Nábřeží řeky Svratky - Realizace protipovodňových opatření
města Brna – etapy VII a VIII (ORG 5344)

ZMĚNOVÝ LIST

ZL 63

- ZM 062 - ZACHOVÁNÍ STÁVAJÍCÍ POLOHY CYKLOSTEZKY U VIADUKTU

ZMĚNA 007 - SITUACE ÚPRAVY ROZSAHU REALIZACE STAVEBNÍHO OBJEKTU PRO ET. 7, 8
M 1:100

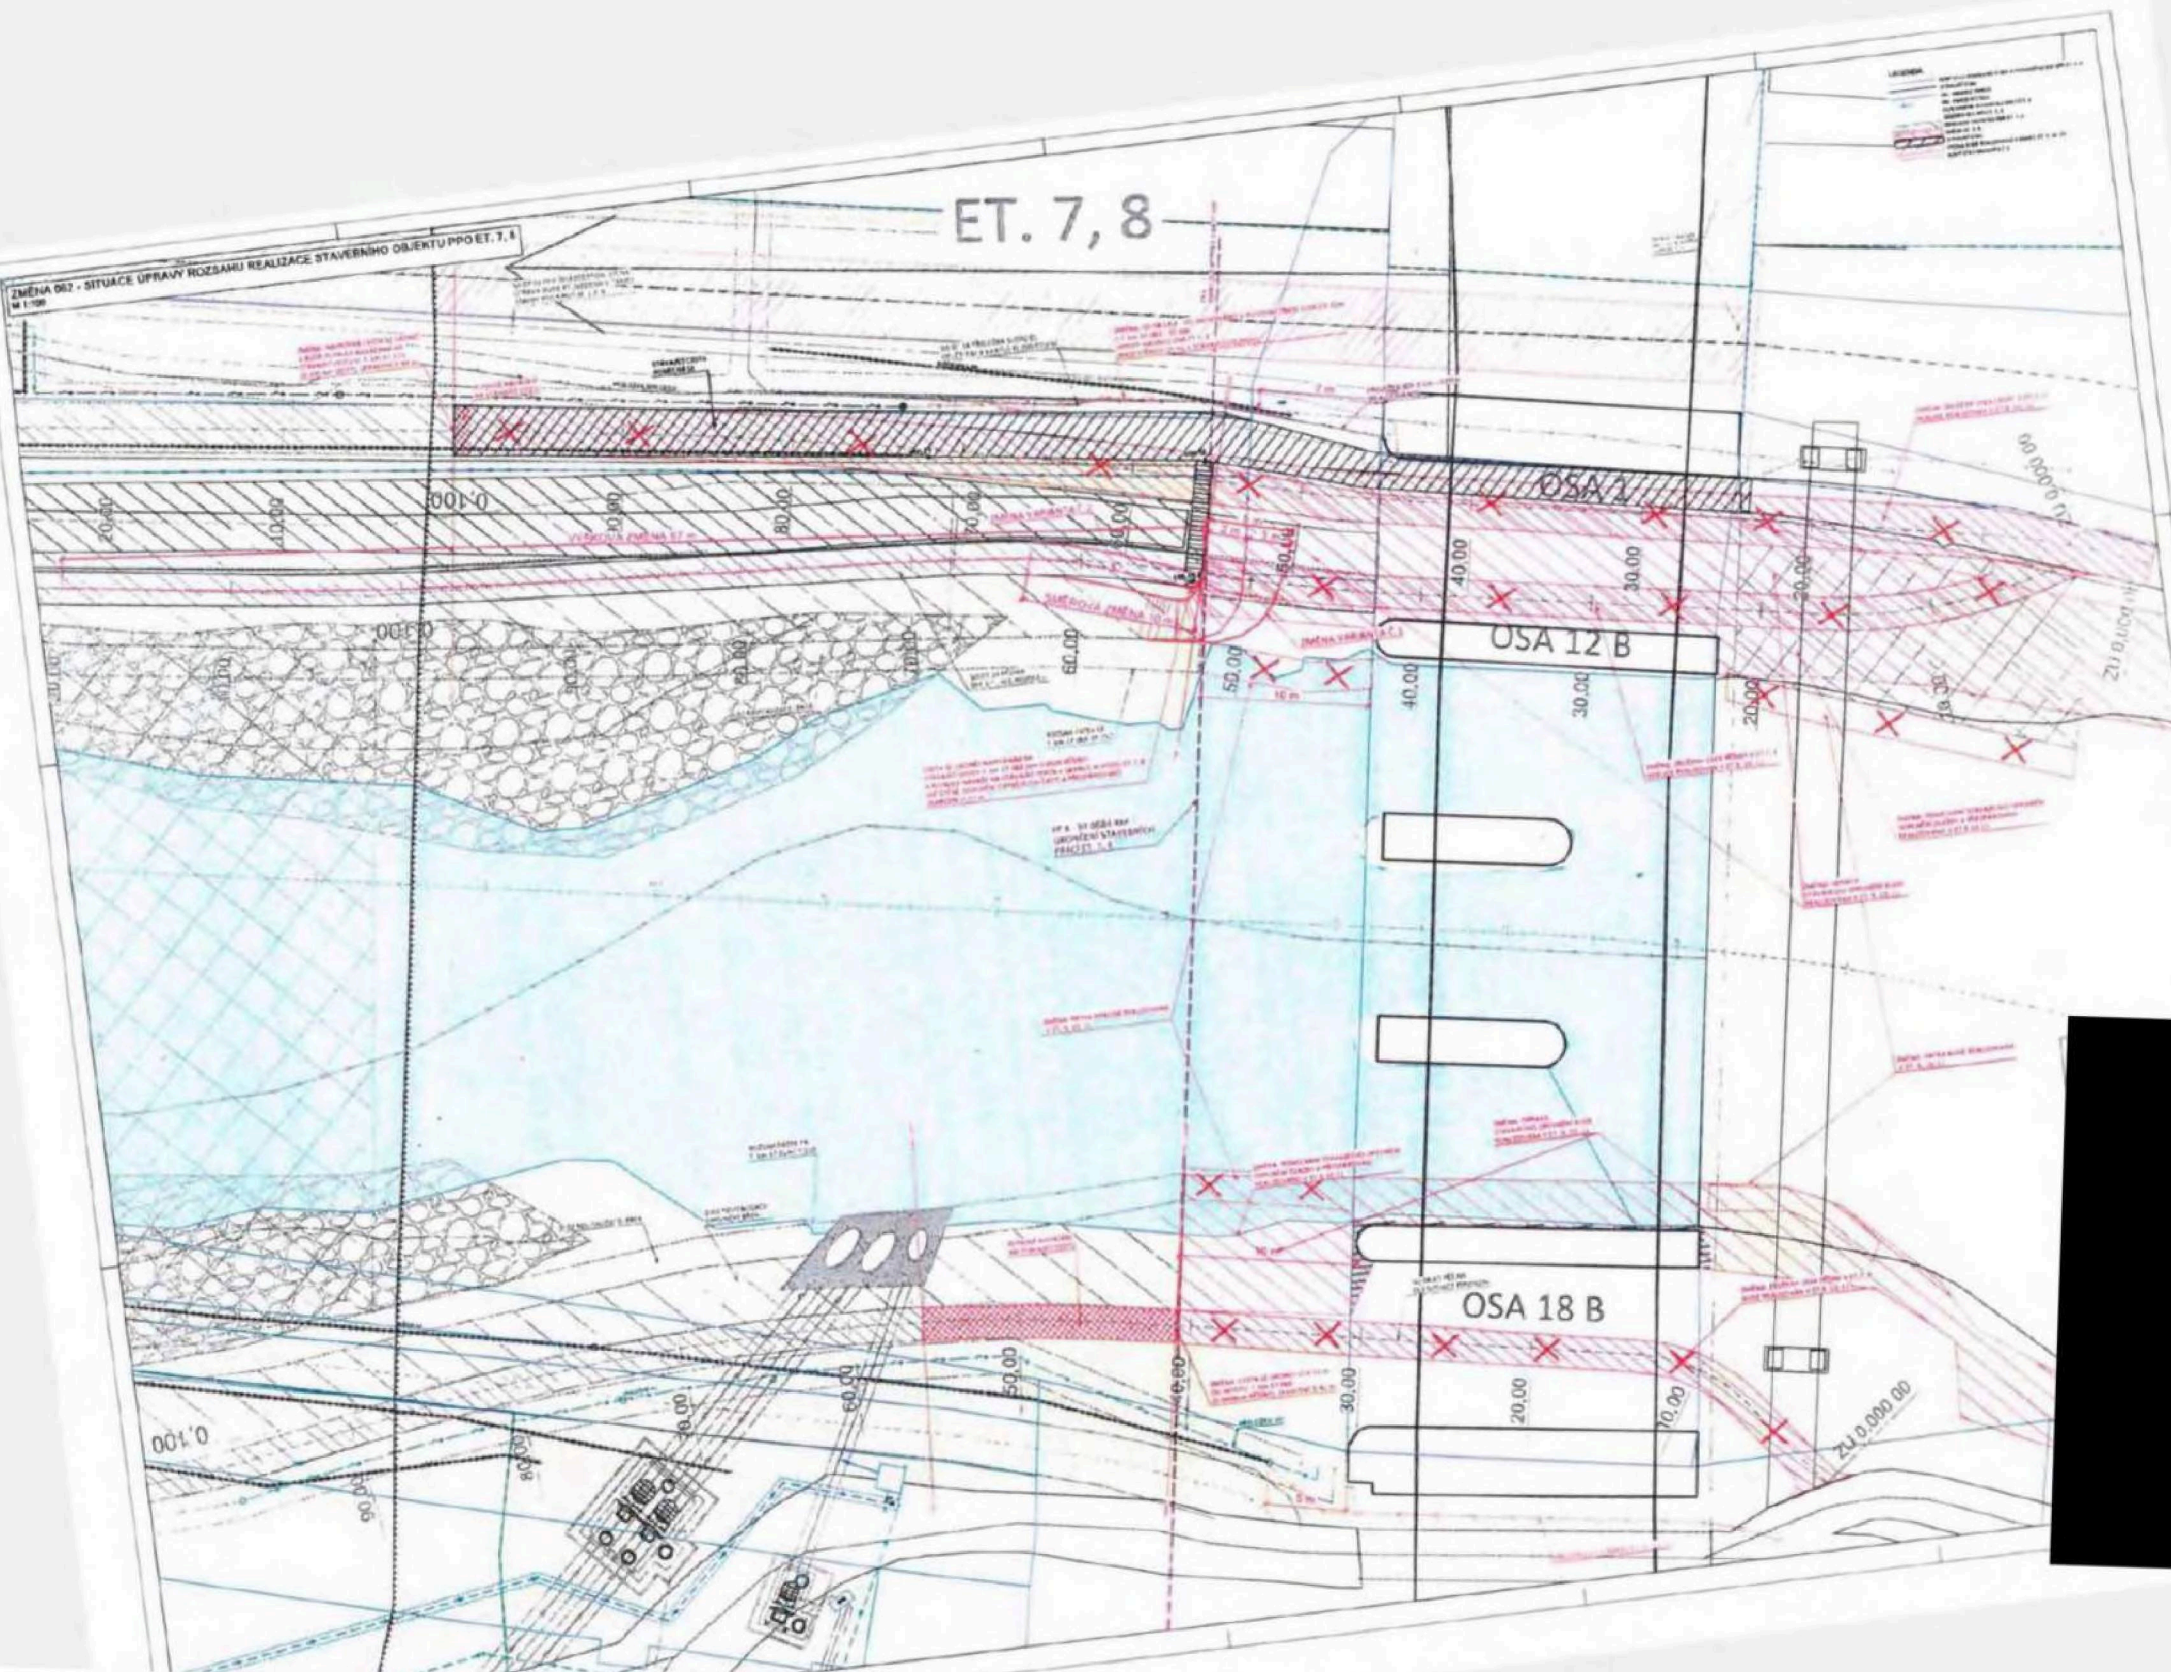
Na základě výše uvedeného dochází ke změnám řešení komunikační sítě a v návaznosti na zrušení železniční vlečky procházející mostním obloukem pod železničním viaduktem na ul. Uhelná, která bude následně odstraněna. Uvolněný prostor v tomto oblouku viaduktu bude nově využit pro umístění smíšené komunikace pro pěší a cyklisty dále od koryta řeky tak, aby původní trasa obloukem blíže ke korytu mohla být ponechána jako pěšina pouze pro pěší a stezka bude napojena na cestní síť etapy VII, VIII v prostoru lávky CTP.

Stavební objekty komunikací povolené v rámci etapy VII, VIII budou směrově a výškově ukončeny ve vzdálenosti min. 10 m od viaduktu Uhelná tak, aby byly plynule navázány na stávající terén a konstrukce stávajících komunikací.

Spodní pěšina na levém břehu bude napojena na stávající schody na levém břehu. Opevnění koryta včetně patek a oprav stávajícího opevnění bude ukončeno ve vzdálenosti 10 m od viaduktu. Opevnění dna a opravy opevnění navazující budou dle dohody řešeny v rámci etapy IX, X.
